naše značka
5002308326
vyřizuje
Ing. Radek Mikeš
datum
17.02.2021

Stavební úpravy chodníků v ul. V Břizách, Kolín

Účel stanoviska: Povolení stavby - stavební režim (ÚR+SP)

GasNet, s.r.o., jako provozovatel distribuční soustavy (PDS) a technické infrastruktury, zastoupený GasNet Služby, s.r.o., vydává toto stanovisko:

Příloha: Detailní zákres plynárenského zařízení. Tato příloha je nedílnou součástí stanoviska č. 5002308326 ze dne 17.02.2021.

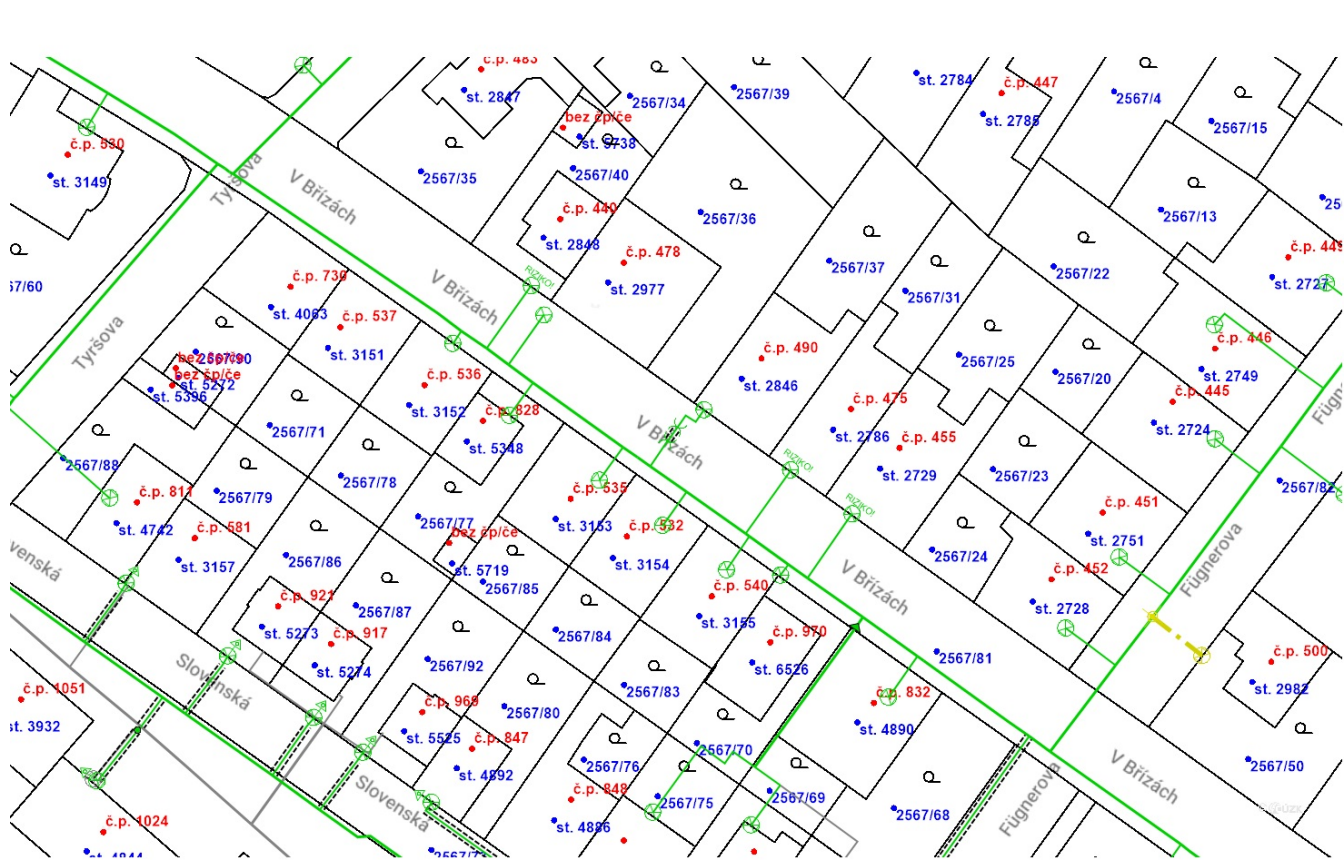
V ZÁJMOVÉM ÚZEMÍ STAVBY SE NACHÁZÍ TATO PLYNÁRENSKÁ ZAŘÍZENÍ A PLYNOVODNÍ PŘÍPOJKY :

- NTL plynovody a přípojky

V ochranném pásmu plynovodů a přípojek (1+1 m) budou veškeré práce prováděny výhradně ručním způsobem. Veškeré stavební práce musí být vykonávány tak, aby v žádném případě nenarušily bezpečný provoz uvedených plynárenských zařízení a plynovodních přípojek.

- Při výstavbě komunikace požadujeme dodržet ČSN 736005, tab. B1.
- Požadujeme, aby veškeré práce v ochranném pásmu stávajících plynárenských zařízení byly prováděny nejméně 400 mm nad jejich povrchem.

- V případě, že nebude možné dodržet krytí PZ dle ČSN 73 6005, bude nutné provést přeložku těchto PZ tak, aby bylo dosaženo požadovaného krytí. Tyto práce budou provedeny v souladu se zákonem č. 458/2000 Sb. v platném znění jako přeložka plynárenského zařízení na náklady investora.

- Po odtěžení stávající konstrukce komunikace bude podstatně sníženo krytí stávajícího PZ. Proto je vyloučeno použití těžké mechanizace (zejména válců s trny, zemních fréz atd.) přímo nad potrubím. Při provádění prací je třeba věnovat zvýšenou pozornost a opatrnost u míst s odbočkami, kde navrtávací odbočkový T-kus vyčnívá nad vlastní porubí a mohlo by dojít k jeho odtržení. Dále je třeba ověřit polohu přípojek, které jsou nad vlastním potrubím PZ a navíc zpravidla uloženy kolmo na plynovod (tím i komunikaci).

- Dopravní značení musí být umístěno od stávajícího plynárenského zařízení a plynovodních přípojek (dále jen PZ) v minimální vzdálenosti 1 m.
